LuK SERVICE INFO

Visuelle Merkmale des LuK-ZMS

Optische Unterschiede zwischen dem LuK-ZMS und der OE-Version

Art.-Nr.: 415 1078 09

Bild 1: Optischer Vergleich von LuK-ZMS (links) und OE-ZMS (rechts)

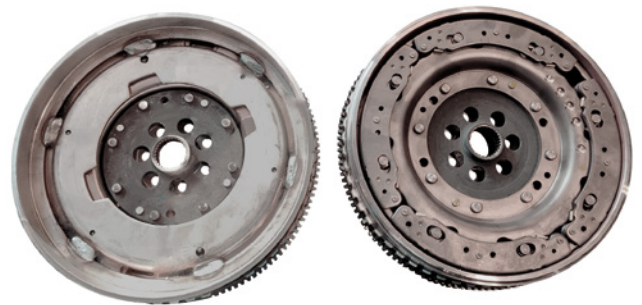
Ein markantes Beispiel dafür ist das LuK-Zweimassenschwungrad mit der Artikelnummer 415 1078 09, das sich deutlich von der OE-Version unterscheidet (Bild 1).

Die wichtigsten optischen Merkmale des LuK-DMF sind:

- Das FKP (Fliehkraftpendel)-System befindet sich im Inneren des ZMS. Bei der OE-Version ist der Dämpfer außen angeordnet
- Der Außenring der Primärmasse hat eine andere Form

Trotz dieser optischen Unterschiede erfüllt das LuK-ZMS 415 1078 09 alle technischen Anforderungen des Fahrzeugherstellers. Es kann bedenkenlos als Ersatz für die OE-Versionen eingesetzt werden.
